**CERTIFICAT DE URBANISM**

## CONSTRUIRE LOCUINTE COLECTIVE SI SPATII COMERCIALE / PRESTARI SERVICII

mun. Arad, str. Stefan Augustin Doinas, nr. 17, C.F. nr. 319516 Arad

- PUZ –Construire locuințe colective și spații comerciale/prestări servicii
- Amplasament - municipiul Arad, str.Ștefan Augustin Doinaș nr.17
- Beneficiar: Marandiuc Ciprian și Moț Ginel Adrian
- Proiectant – SC TARA PLAN SRL, proiect nr.194/2020

PLAN DE SITUAȚIE LUCRĂRI RUTIERE  
scara 1:500

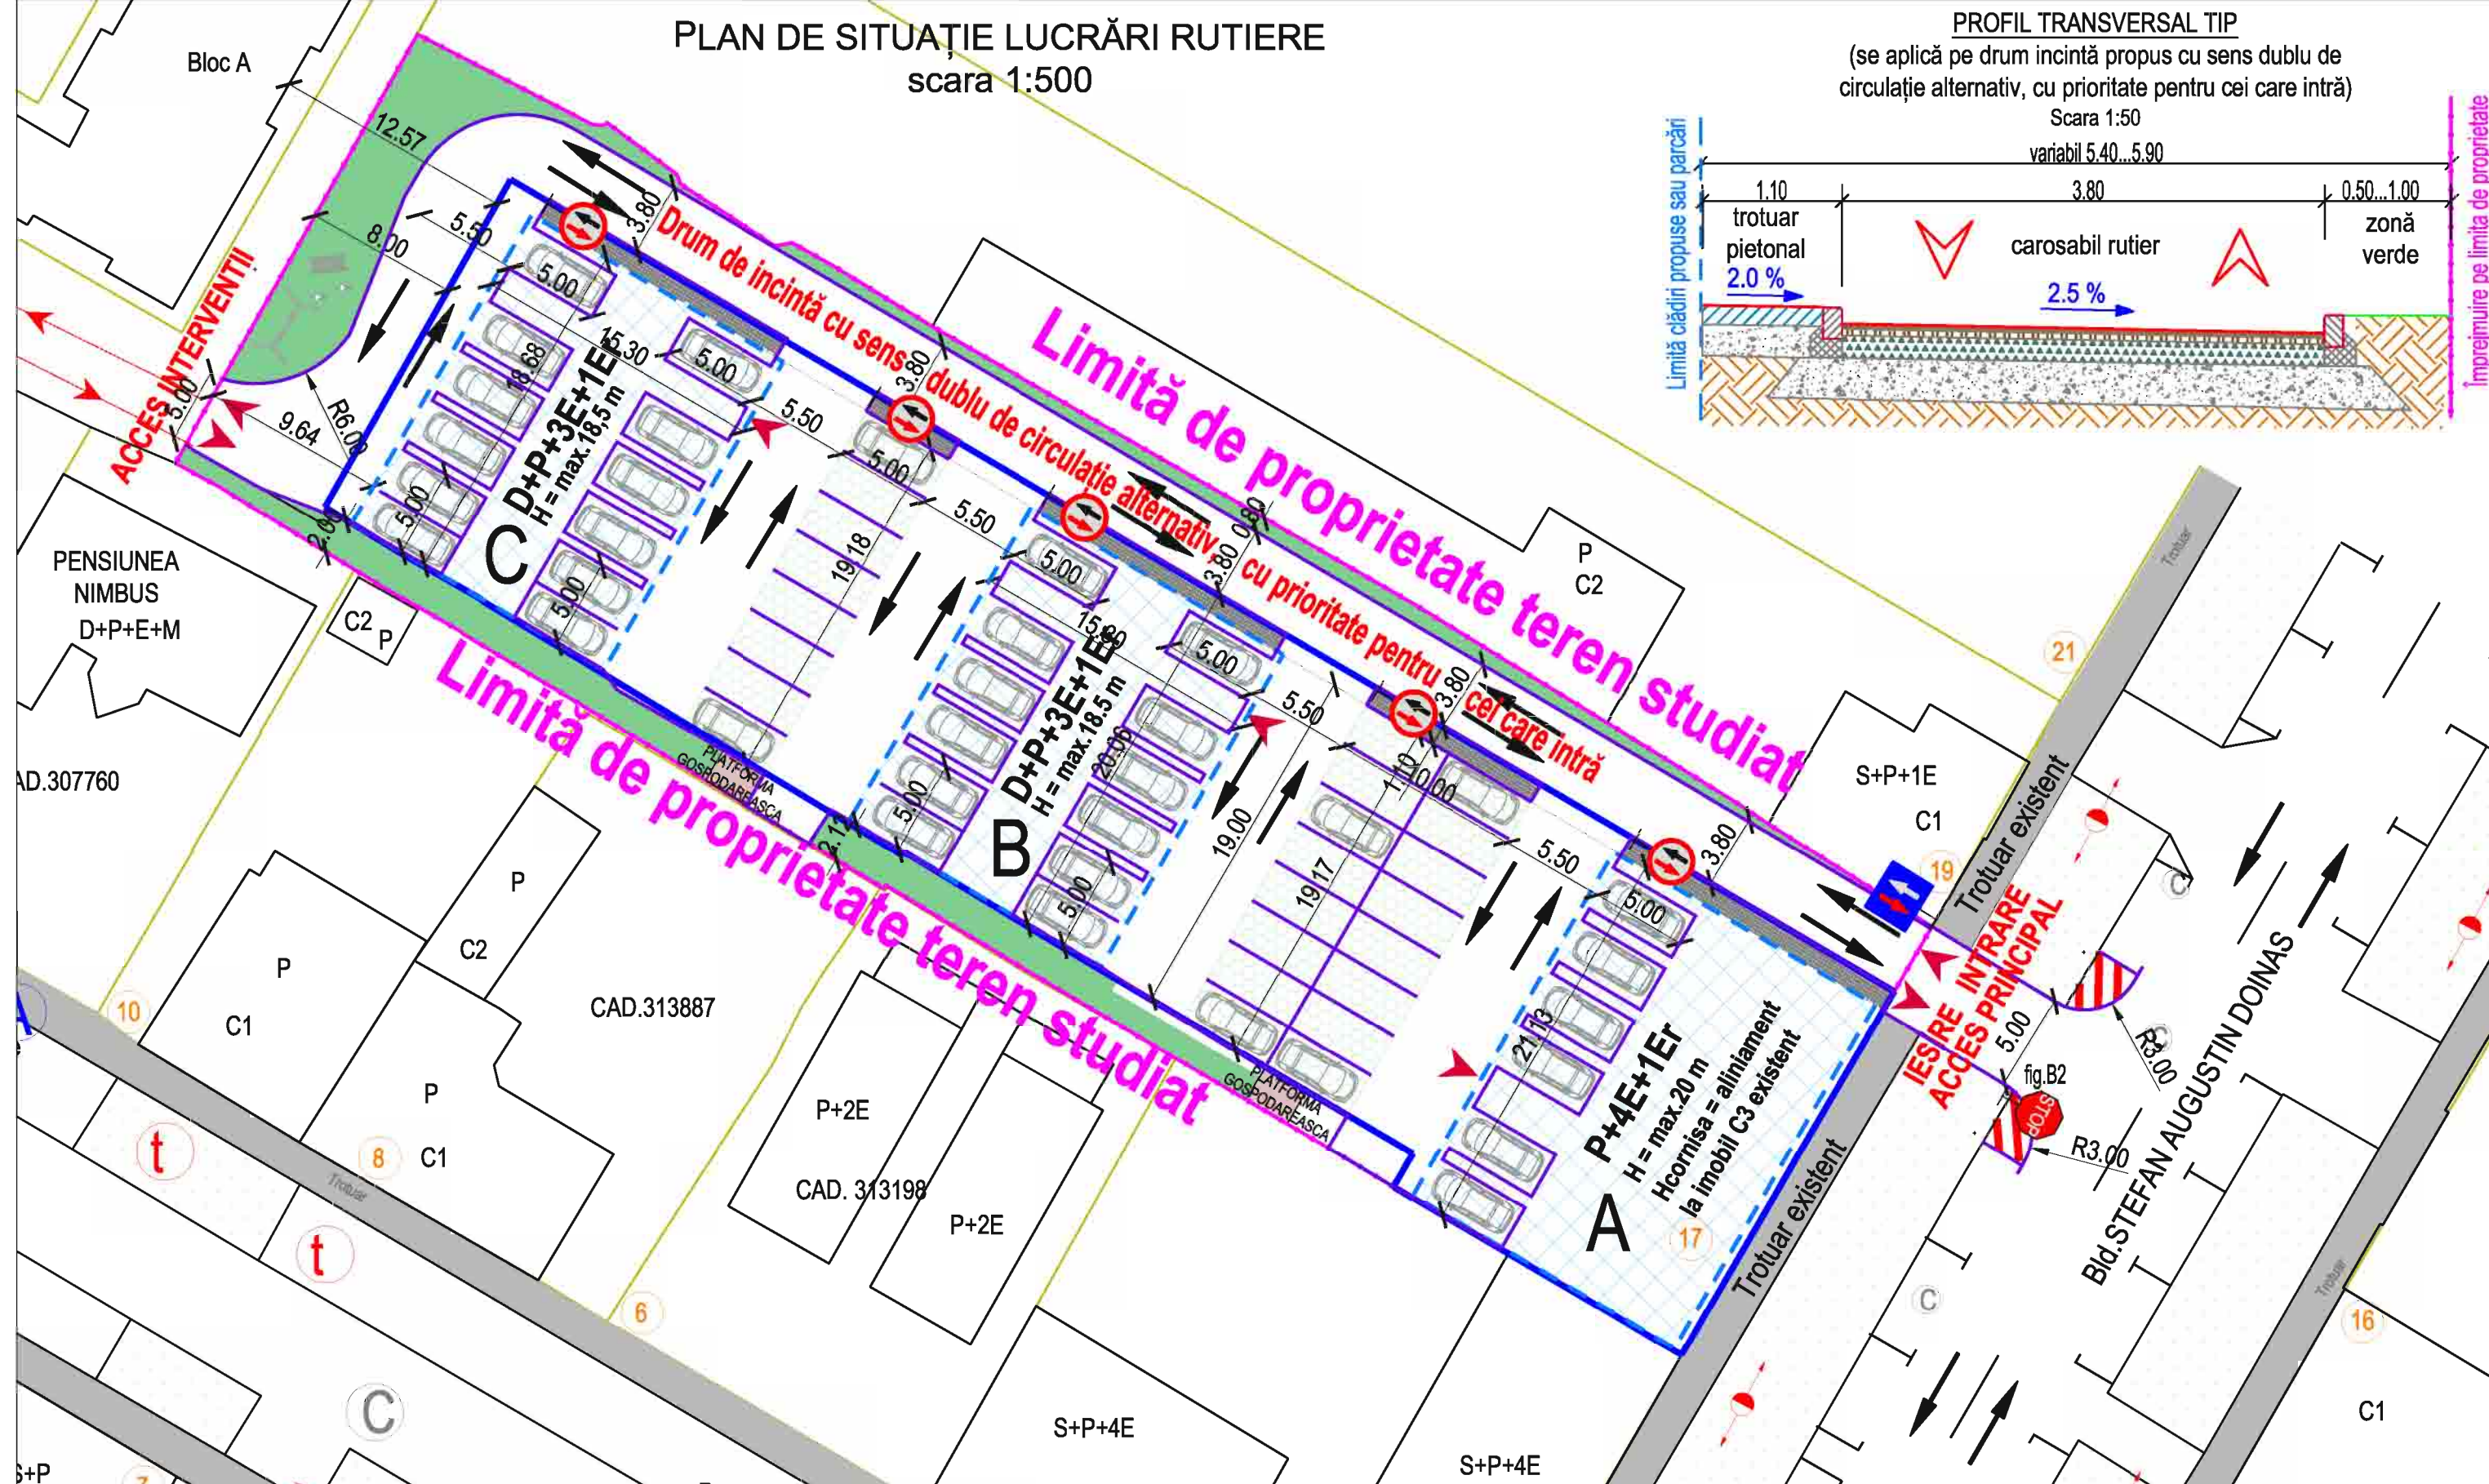
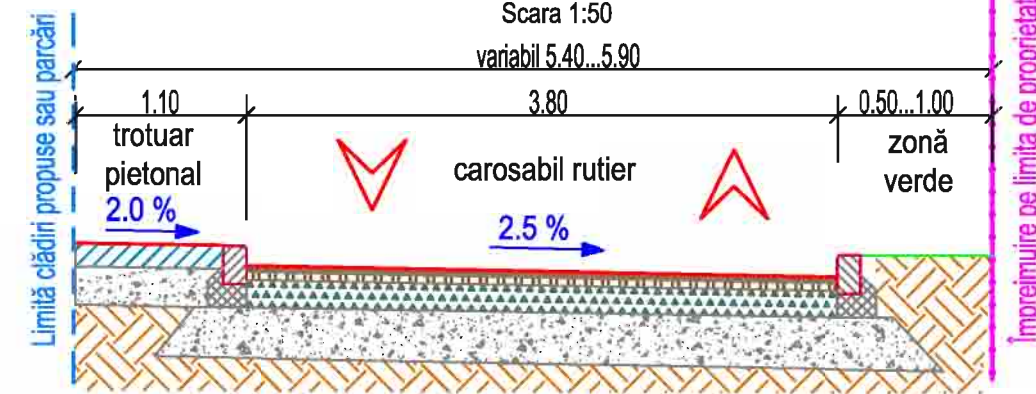
- căile de acces la parcarile care sunt față în față trebuie să aibă distanța pe calea de acces de 6,00 m, pe planuri sunt cotate a fi de 5,50m.

6. "Cale de acces la parcarile care sunt fata in fata trebuie sa aiba distanta pe calea de acces de 6 00 m, pe planuri sunt cotate a fide 5,50 m"

7. "Se doreste sa se figureze pe planuri circulatiile rutiere si cele pietonale separat"

**Raspuns:** Pentru parcaje pe platforme se va organiza circulatia pe culoare de acces. Organizarea circulatiei interioare se va semnaliza in mod corespunzator pentru evitarea ambuteiajelor si a accidentelor. Latimea minima pentru cai interioare si de manevra va fi respectata, cotarea la care faceti referire se refera la conturul maxim al limitei de implantare cladiri. Se doreste ca si solutie de arhitectura varianta in care parterul cladirii este retras fata de etajele superioare cu aproximativ 1,00 - 1,50 m. Astfel ca fata de limita maxima de implantare a viitoarelor cladiri (limita ce o vedeti figurata pe plan) pozitionarea autoturismelor parcate la parter este mai retrasa spre axul cladirii.

**Raspuns:** Modul de intocmire a planurilor este stabilit de catre proiectantii de specialitate "drumuri" si aceste planuri au diferite stadii de complexitate, functie de faza de proiectare. Dupa faza P.U.Z. va urma faza D.T.A.C. si P.Th, pe masura ce proiectul avanseaza creste si gradul de detaliere. Pentru aceasta etapa, reprezentarea pe specialitatea Lucrari Rutiere este conforma.
